Brasília, 18 de março de 2022.

Contribuição da Abraceel à Consulta Pública 121/2022 do MME Alterações nos modelos propostas pela Cpamp

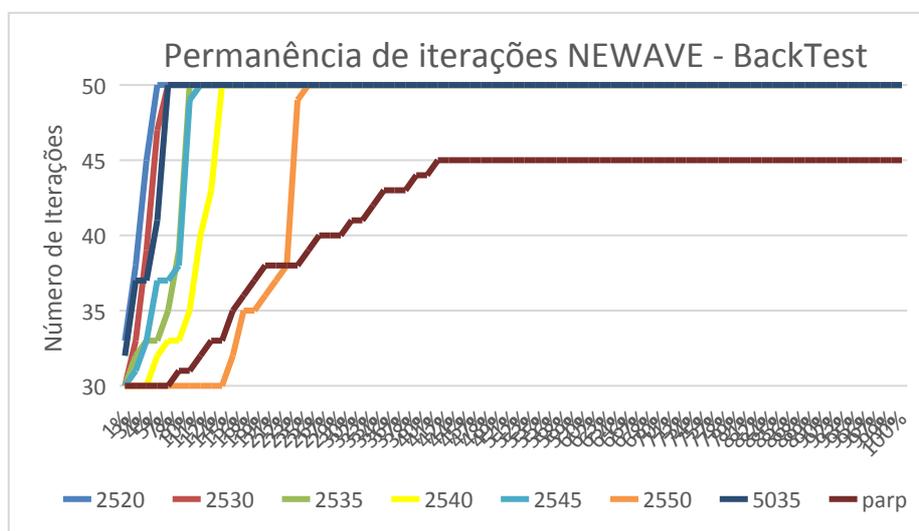
De acordo com os dados disponibilizados pela Comissão, concluímos que o limite proposto de 50 iterações não é suficiente para o modelo atingir a estabilidade. Poucos casos obtiveram convergência nesse intervalo de iterações, de forma que em nenhum cenário todas as variáveis de CMO, Geração Hídrica, Reservatório e Geração Térmica se mostraram estatisticamente confiáveis com menos de 50 iterações, vide imagem a seguir.

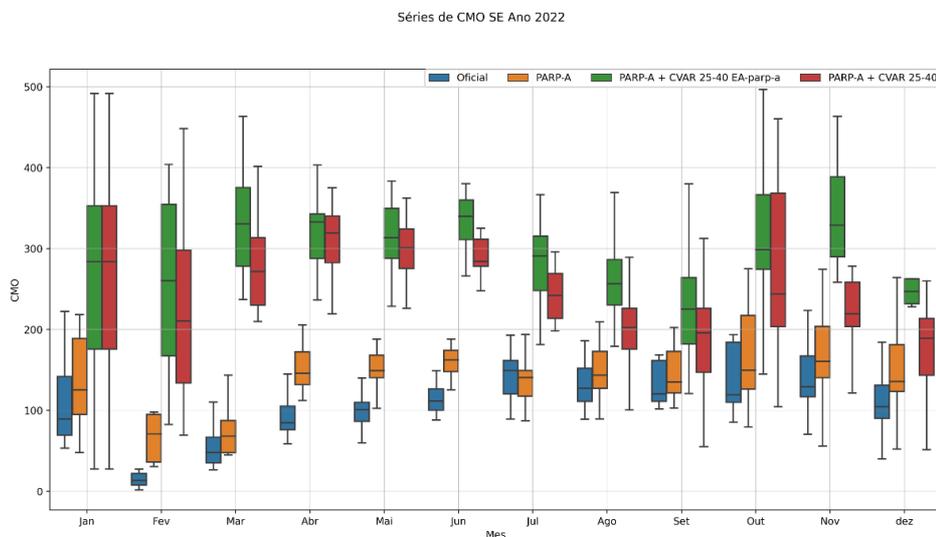
O gráfico abaixo apresenta a abertura das 2.000 séries de CMO (R\$/MWh) para o submercado Sudeste/Centro-Oeste em um estudo prospectivo para o ano de 2022. Nota-se que há um aumento abrupto na dispersão das séries do Newave, o que resulta numa elevação da incerteza dos valores de PLD fazendo com que se diminua a previsibilidade para os agentes realizarem suas contratações.

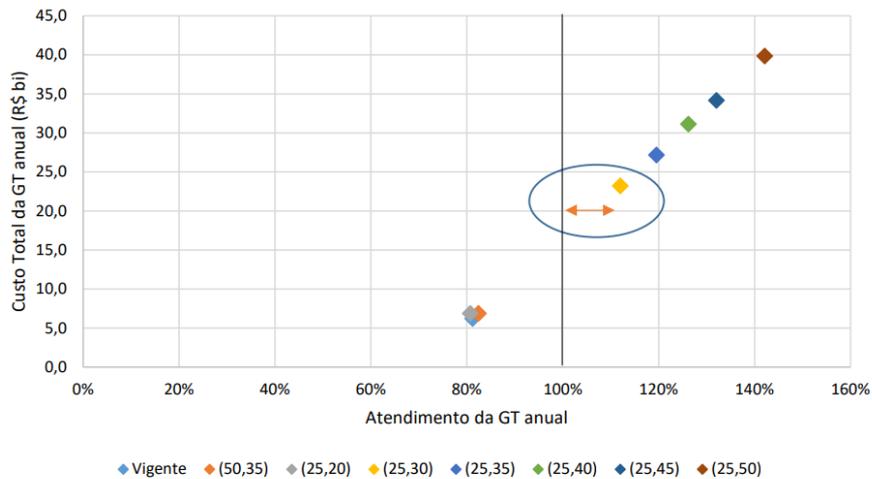
Apesar de a metodologia ser razoável para o fim que se propõe, suas premissas com o objetivo de recalibrar o CVaR devem ser aprimoradas. Considerando sua aplicação, são feitas sugestões sobre seus critérios. A CRef 2022 foi modelada considerando um único cenário de ENAs da MLT, um cenário crítico ocorrido entre outubro de 2020 e setembro de 2021. Calibrar custos por meio do CVaR em um cenário das piores ENAs já observadas trará uma visão de proteção contra o pior cenário, encarecendo toda cadeia do setor elétrico.

Quando são considerados como parâmetros apenas aqueles que seriam capazes de operar os reservatórios do sistema acima de uma curva que foi gerada com dados do pior cenário hidrológico já registrado, está-se induzindo o modelo a considerar que a situação hidroenergética sempre irá passar por um momento crítico similar, o que não é uma verdade. Dessa forma, as premissas para calibração deveriam considerar uma curva de referência baseada num percentil do histórico hidrológico, e não apenas em um único cenário.
